Vysvětlení, doplnění, změna zadávací dokumentace č. 5 k veřejné zakázce – 64024106

Oprava kolejí a výhybek v dopravně Kořenov

Příloha 1

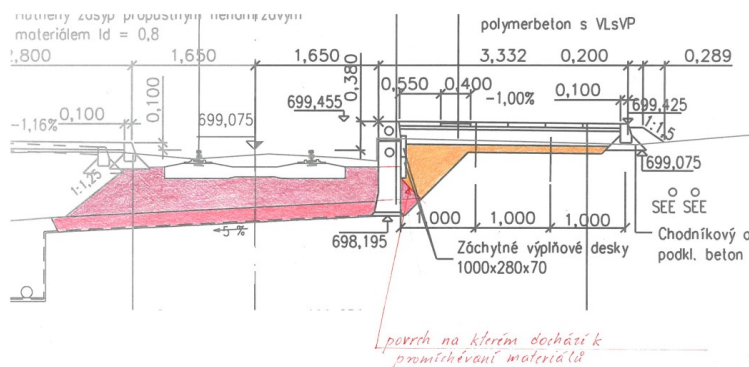
V odpovědi č. 20 zadavatel požaduje nadále zajištění ochrany šterkového lože přilehlého k nástupištní hraně před jeho mísením se s materiálem zásypu nástupiště za použití pouze dvou zákrytových desek D3 uložených v horní rubové části nástupištní hrany. Jak by tedy měla vypadat zóna styku vrstev rozdílných materiálů v místě desek D3, tj. na styku vrstev ŠD kolejového svršku a zásypu rubu nástupištní hrany? Měly by být vrstvy uloženy mezi sebou na styku po vertikální nebo diagonální styčné ploše? V případě, že styčná plocha bude diagonální, která vrstva by měla být řídicí? Nedojde v budoucnu bez mechanického odseparování rozdílných materiálů k jejich vzájemnému promíchání (ŠD zasypaný makadam kol. svršku) mezi sebou v prostoru jejich stykové plochy? Nebo, nebude zde moci docházet v budoucnu k nestejnomořnému sedání prefabrikátů a dlažby nástupiště z důvodu možného vysypávání zásypového materiálu z nástupiště do prostoru kolejového svršku? (Příloha 1).

Zadavatel sděluje, že nástupištní prefabrikát bude zasypán propustným nenamrzavým materiálem hutněným s mírou zhutnění $ID = 0,8$ a to s vertikální spárou. Zadavatel předpokládá, že takto provedený zásyp nebude neznečišťovat kolejové lože.

Příloha 2

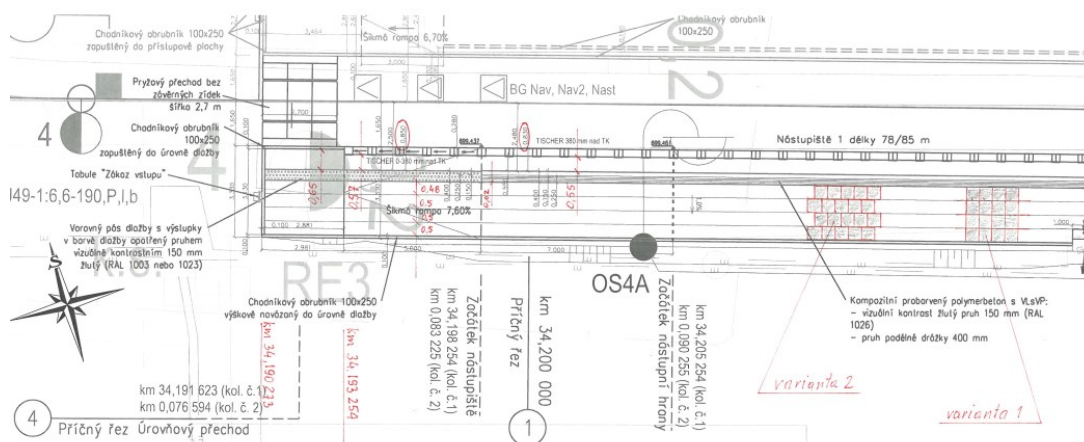
Jaký motiv uvažuje objednatel při pokládce dlažebních desek? Má zhotovitel uvažovat šachovnicový vzor (varianta 1)? Nebo mají být jednotlivé pásy dlažby vůči sobě posunuty

o polovinu velikosti tvarovky, tedy s překladem (varianta 2). Oba návrhy jsou graficky uvedeny v příloze 2.

Zadavatel sděluje, že pokládka dlažebních desek bude provedena dle Ž8.10.1, tedy dle Varianty 1 obr. dodavatele.
